Vorlagen-Nr. 369/VIII

L 19n - Ortsumgehung Giesenkirchen und Odenkirchen

hier: Stellungnahme der Stadt Mönchengladbach zur Umweltverträglichkeitsstudie

Variantenvorschlag des Fachbereichs Umweltschutz und Entsorgung

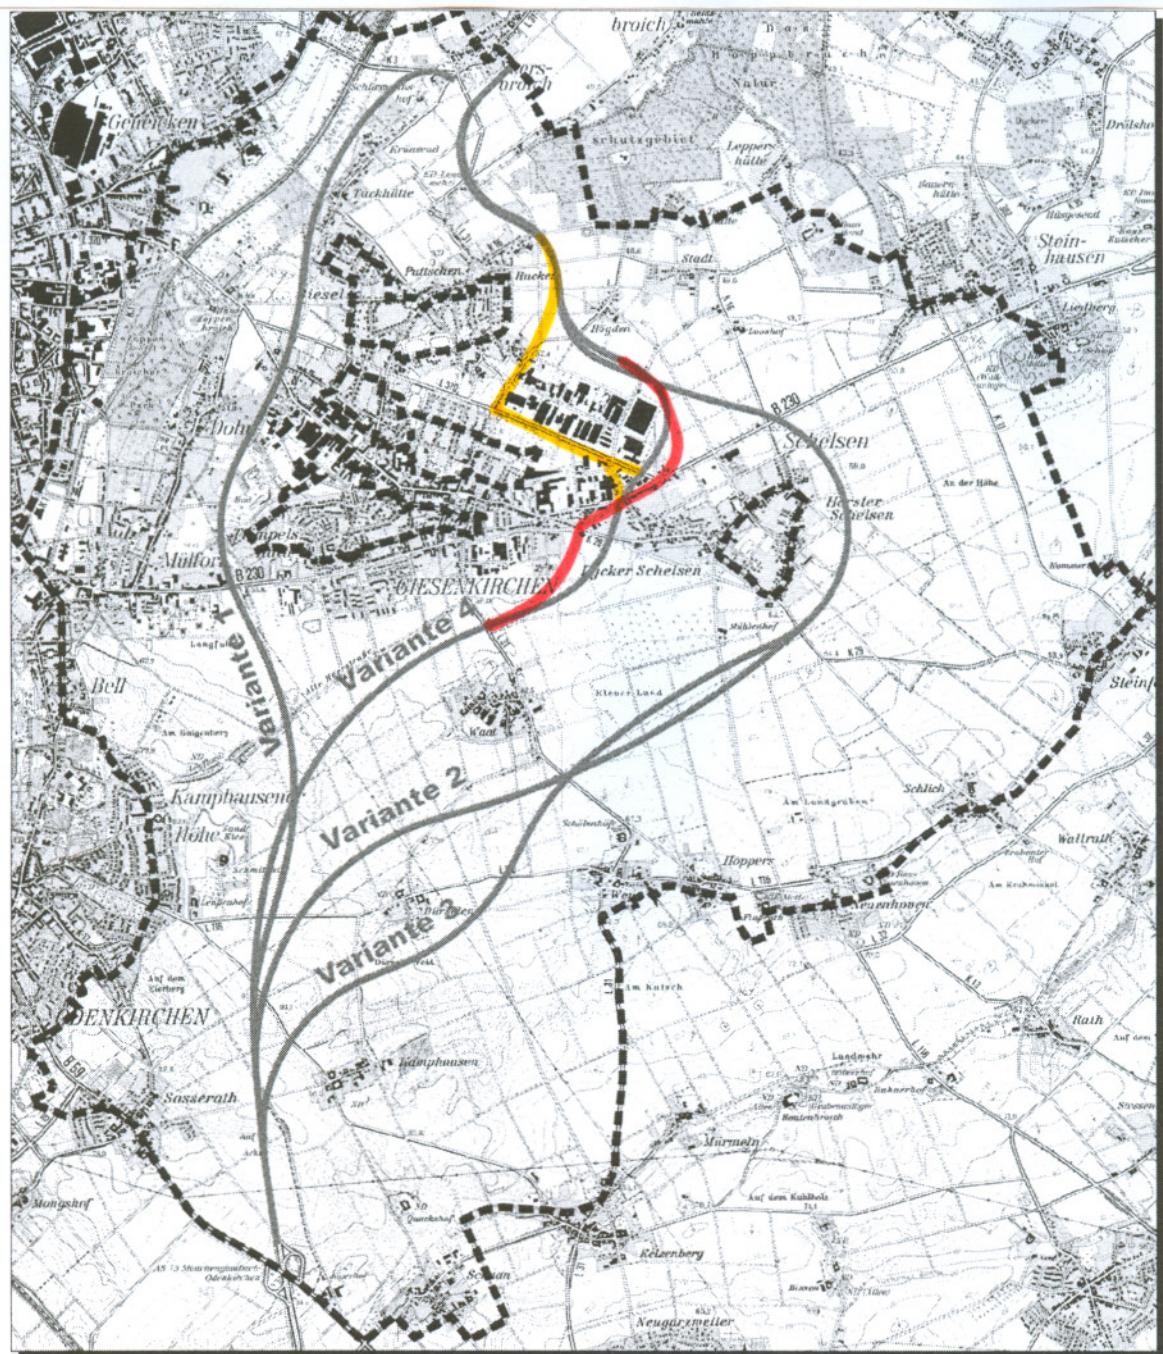
Da die ursprünglich angedachte Streckenführung der Variante 4 im Bereich Schelsen auf Grund von Problemen bei der Grundstücksverfügbarkeit erschwert ist, wird als Alternative zum beabsichtigten Variantenvorschlag des Landesbetriebs Straßenbau NRW die im beigefügten Plan gekennzeichneten Varianten 4a und 4b vorgeschlagen.

Bei Variantenvorschlag 4a könnte zwischen der Liedberger Straße und Ruckes die vorhandene, gut ausgebauten Zoppenbroicher Straße (L 370) genutzt werden. Dies würde den landschaftlichen Eingriff und die daraus resultierenden notwendigen Kompensationsmaßnahmen deutlich reduzieren. Der Flächenverbrauch wäre bei einem Verzicht auf die östliche Umfahrung des Gewerbegebietes Giesenkirchen spürbar geringer.

Bei Variantenvorschlag 4b könnte die sehr leistungsfähige B 230 vom Kreuzungspunkt Mülforter Straße / Schloß-Dyck-Straße bis zum Kreuzungspunkt Liedberger Straße / Hamps weg in die Streckenführung mit einbezogen werden. Dort erfolgt dann ein nordwestliches Schwenken auf die im Variantenvergleich untersuchte östliche Umfahrung des Gewerbegebietes Giesenkirchen der Variante 4.

Aus Sicht der Stadt Mönchengladbach sollte daher nicht die Variante 2 zur Linienbestimmung vorgeschlagen werden. Alternativ wird unter Berücksichtigung der umwelttechnischen und verkehrstechnischen Belange um eine ergänzende Prüfung einer Abwandlung der Variante 4 unter Einbeziehung der B 230 und/ oder der L 370 gebeten.
